- 現地条件・課題(施工上の制約、設計のコントロールポイント等)**
- 景観維持・保全に耐えうる軽微な対策工
 - 対策規模に応じた資機材搬入 (モノレール運搬、河川横断部の資材運搬、人力運搬)
 - 現場条件を踏まえ、人力でも運搬可能な蓋掛け工を計画
 - 仮設足場の設置等、特に必要となる安全対策・措置
 - 落水対策として仮設工を設置、進入水によるCo打設が課題
 - 施工時の断水or必要最小限の流量確保 (土嚢による止水、仮設パイプによる導水)

- 設計条件**
- 景観への影響が少なく、地形改変の少ない対策工の選定
 - 人力・モノレール運搬 (小重量) にて施工が可能な工法
 - 落石に対して一定の効果が見込まれ、落水を補足する蓋構造
 - 今後の維持管理が容易となる水路構造

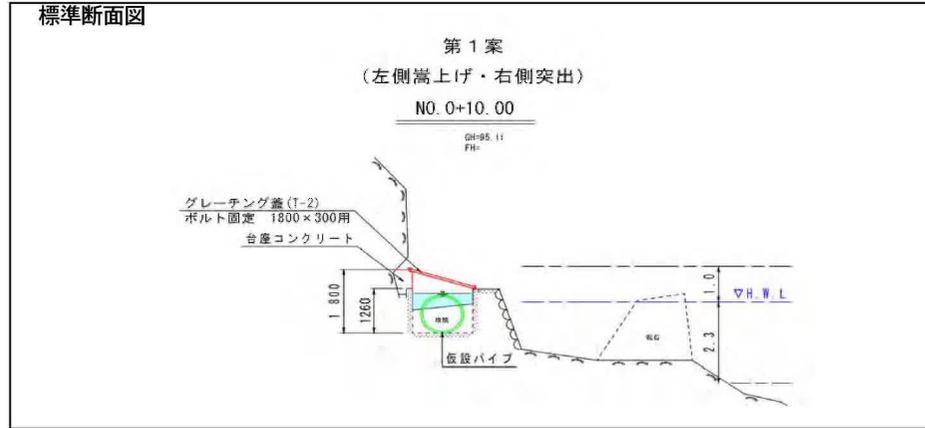
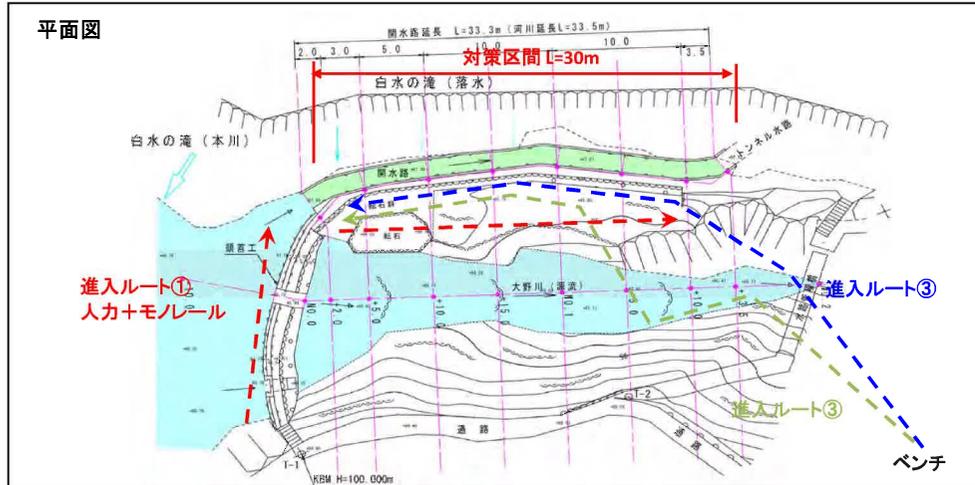
- 施工者からの意見及び対応方針**
- 改善事項
 - 水路天端にそのまま蓋を掛ける事はできないか。→ 内空1.8mは条件である。
 - 資機材の搬入が出来れば、人力作業で施工は可能である。
 - 人力運搬の場合、資機材の軽量化が必要である。
 - ・ コンクリート手練の場合、打設量10m3に対して、約400袋のモルタル材が必要。
 - ・ グレーチング蓋約120枚 50kg/枚 → 鉄筋等により代替は可能であるか。
 - 左岸側に水路と並行に足場を必要とする。
 - 人力運搬の場合、頭首工裏側に足場を必要とする。
 - 作業者の落水防護措置が必要である。(ブルーシートやベニヤ板等)
 - 確認事項
 - モノレール専門業者への確認を必要とする。→ 確認結果：設置は可能との事。但し、モノレールの積算に際しては、延長・傾斜などを必要とする為、ルート検討など測量を必要とする。
 - ※ 平面図に専門業者立ち合い時の想定ルートを示す。ベンチまでは設置可能。但し、河川内の削孔、汚濁、横断時の流木等に留意が必要。
 - 重機等の進入が困難であり、人力運搬も含め積算については見積対応とする
 - ※ 平面図に専門業者立ち合い時の想定ルートを示す。ベンチまでは設置可能。が必要となる。
 - 景観に配慮したグレーチング蓋の資料を送付するので参考とする。
 - 現状では、標準断面図の通り第1案を採用してよい。← 土地改良区回答
